工程指示 / 要求簡箋(E.I.)

工程指示編號：EI / 4002 / 21

工程名稱 : 亞皆老街中電

工程項目 : 平台 Glass Wall 廠用鋁板 優先 G/F

名稱	鋁巴加工圖	制圖	ZJP	2021-11-04	修改			
材料	3mm厚鋁巴	復核			日期			
顏色	MILL	批准			圖號	J852-GDAL20a

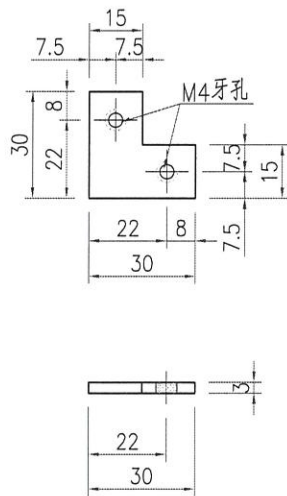
I 版 按 QC 覆核 20\*9\*2 鋁料加上 3mm 厚鋁巴作為組裝用

丁82平台门玉、底部20x9x2饰通

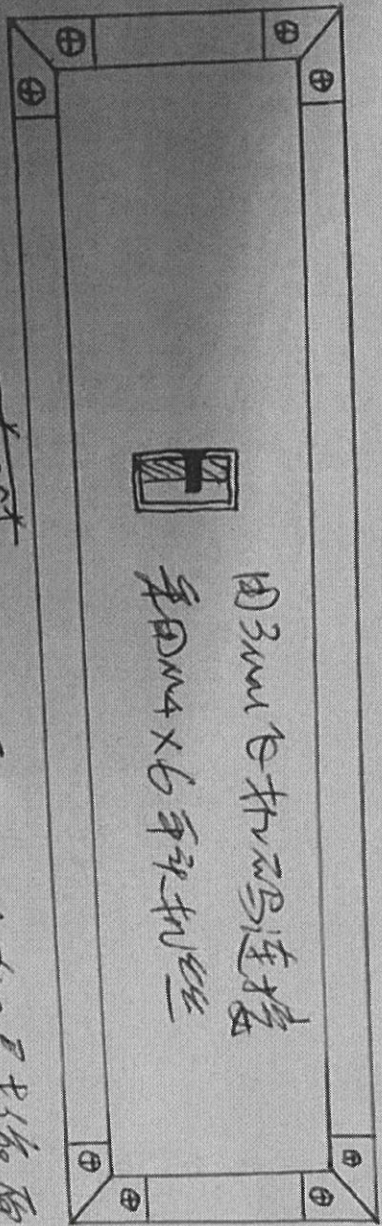
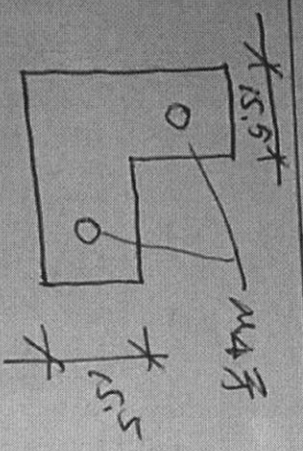
用3mm铁板连接  
采用M4x6平头机丝

1. 加尺寸依原设计尺寸
2. 在丁部装与对位榫架
3. 地垫球包时四边调缝一致
